E-sirkulære 2013-09-BØ

Prosjekt "Nye Høvik stasjon"

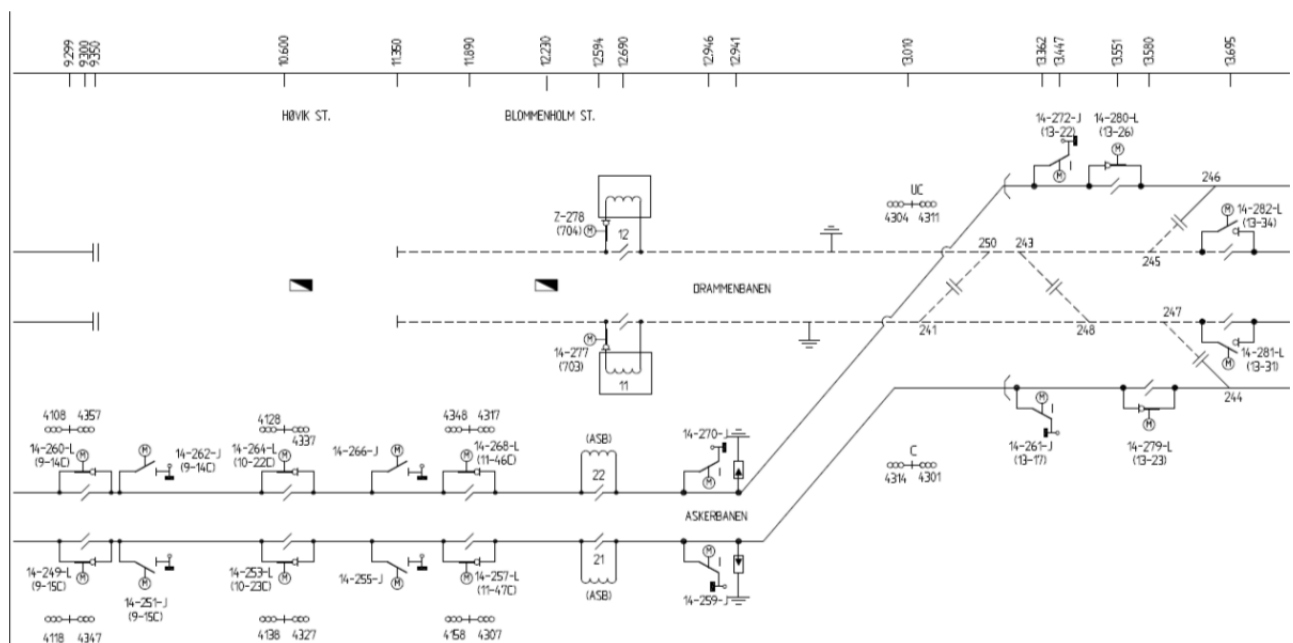
KL-anlegget vil bli revet i begge spor fra Høvik - til loddavspenning Stabekk, og fra Høvik - til loddavspenning ved ca. km 11.250

Etter denne dato vil situasjonen for KL-anlegget på strekningen være som vist på vedlagte bilder/tegninger.

- Bryter 14-281 og 14-282 låses i ute-stilling (Egen lås)
- Profilfri endepunktjording (skrudd til skinne) etableres i begge spor ved ca. km 13.200
